Oggetto: [ID_VIP: 8036] TORTONA, POZZOLO FORMIGARO E FRUGAROLO (AL) – Progetto di un impianto fotovoltaico, denominato "Tortona 2", di potenza pari a 60 MW, comprensivo delle relative opere di connessione alla RTN.

Proponente: MARGISOLAR S.r.l.

Parere tecnico istruttorio della Soprintendenza Speciale per il Piano Nazionale di Ripresa e Resilienza.

Immagine elaborata dal Proponente – modifica layout di progetto

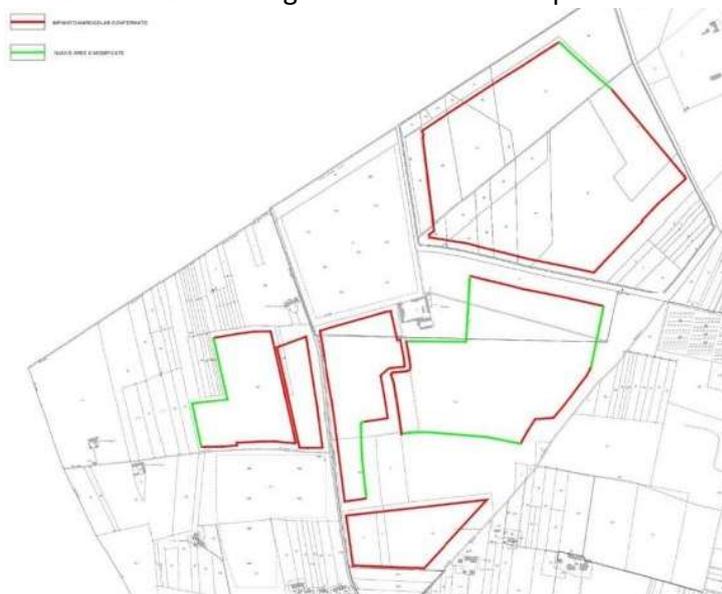
CONSIDERATO che il Proponente ha provveduto ad apportare alcune modifiche al layout di progetto presentato prima della pubblicazione delle "Linee Guida in materia di Impianti Agrovoltaiici" del MiTE, ritenendo di adeguarlo ai requisiti ivi contenuti; in particolare, ha provveduto ad arretrare la recinzione di 10 metri in alcuni tratti del perimetro dell'impianto, ad utilizzare moduli più efficienti nel rapporto potenza/superficie e a

prevedere un interasse tra le strutture pari a 11,5 metri; come si evince dall'immagine precedente, in verde sono indicate le perimetrazioni dell'impianto modificate mentre in rosso quelle rimaste invariate.

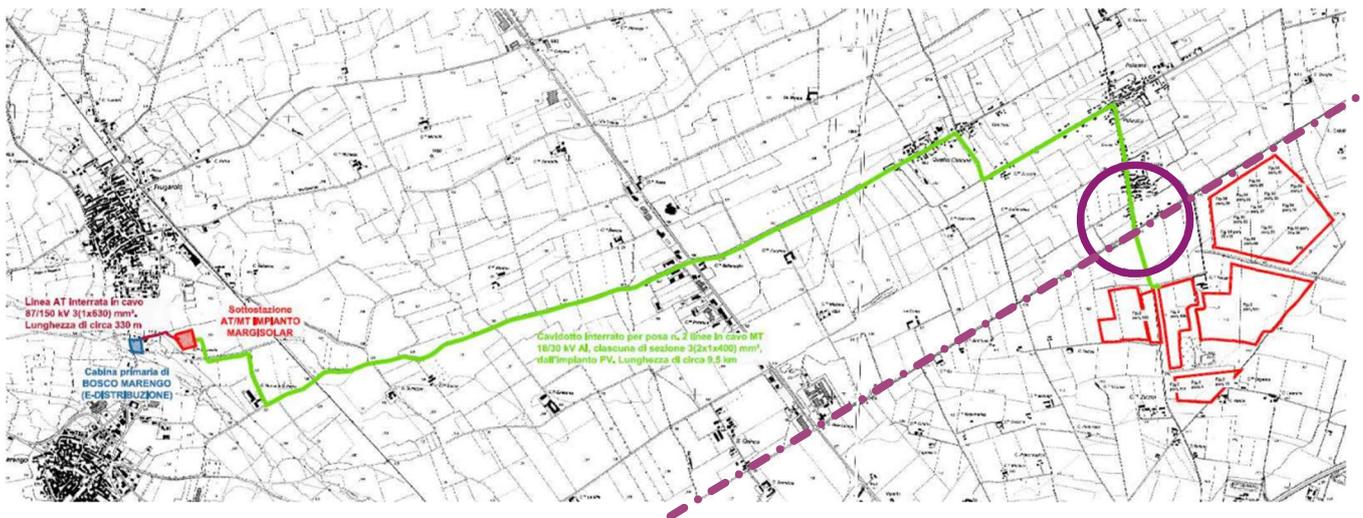
CONSIDERATO pertanto che, alla luce di tutto quanto sopra, si ritiene necessario provvedere ad una modifica del layout di progetto proposto dalla Società, a favore di una riduzione della presenza di pannelli come nell'immagine di seguito riportata, al fine di mantenere la visibilità verso il complesso rurale edificato dalla SP 149 e l'interconnessione con la piccola area boscata antistante.

CONSIDERATO che, in esito alla modifica di cui sopra e stante i riscontrati impatti cumulativi generati dagli impianti già esistenti, si ritiene necessario chiedere al Proponente una riconversione a verde dell'area esclusa dalla realizzazione delle indicate porzioni di impianto agrofotovoltaico tramite un apposito progetto dell'areale interessato, che tenga conto della presenza dell'area boscata, del piccolo specchio d'acqua e delle diverse cascine presenti a sud dell'impianto.

- a) ad una revisione del layout del campo fotovoltaico in prossimità della Cascina Ponzana a favore di una riduzione della presenza di pannelli nei settori a sud-ovest della stessa, al fine di mantenere la visibilità verso il complesso rurale edificato dalla SP149 e l'interconnessione con la piccola area boscata antistante, priva di elementi di detrazione, salvaguardando la parziale integrità del suo immediato contesto paesaggistico di riferimento;

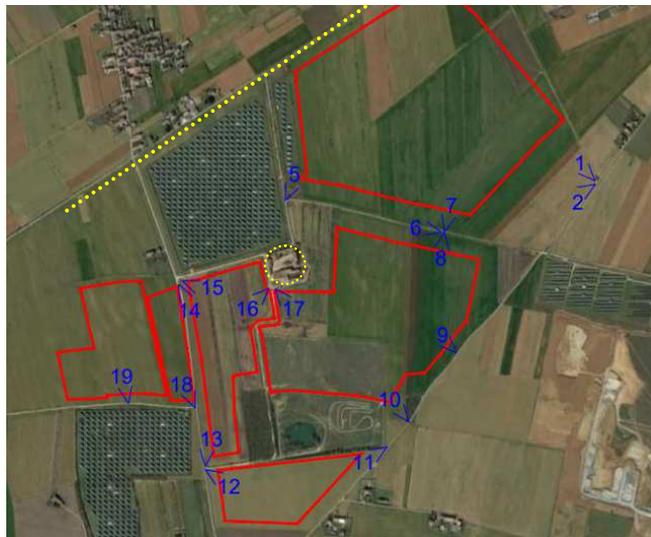
- **Rimando a:** MIC.02_Relazione paesaggistica
- **Osservazioni:** La relazione paesaggistica allegata in integrazione all'istanza si compone di a) scheda per la presentazione della richiesta di autorizzazione paesaggistica per le opere il cui impatto paesaggistico è valutato mediante una documentazione semplificata (come rappresenta la stessa nota 1, che richiama ad "opere tassativamente indicate nell'allegato B Decreto del Presidente della Repubblica 13.02.2017, n. 31") b) copia di elaborati cartografici e fotografici c) copia della Relazione Illustrativa d) copia della Relazione Specialistica. Non risulta pertanto affrontata la disamina degli impatti dell'intervento rispetto agli specifici caratteri del paesaggio come indicato dal DPCM 12/12/2005;

Richiamato che, come previsto dal DPCM 12/12/2005, la Relazione paesaggistica deve contenere "tutti gli elementi necessari alla verifica della compatibilità paesaggistica dell'intervento, con riferimento ai contenuti e alle indicazioni del piano paesaggistico" e considerato che negli elaborati forniti, salvo quanto espressamente riportato dagli elaborati cartografici, non risulta rapportato l'esame degli impatti dell'intervento alle caratteristiche paesaggistiche così come rilevabili dal PPR, l'integrazione richiesta risulta solo parzialmente riscontrata, di fatto non fornendo elementi per verificare la coerenza dell'intervento agli orientamenti normativi del Piano Paesaggistico. Si evidenzia peraltro come la Relazione paesaggistica in argomento non tratti adeguatamente dei beni di cui alla Parte III del DLgs 42/2004 con i quali il cavidotto presenta interferenze, sebbene affrontate in TOC.
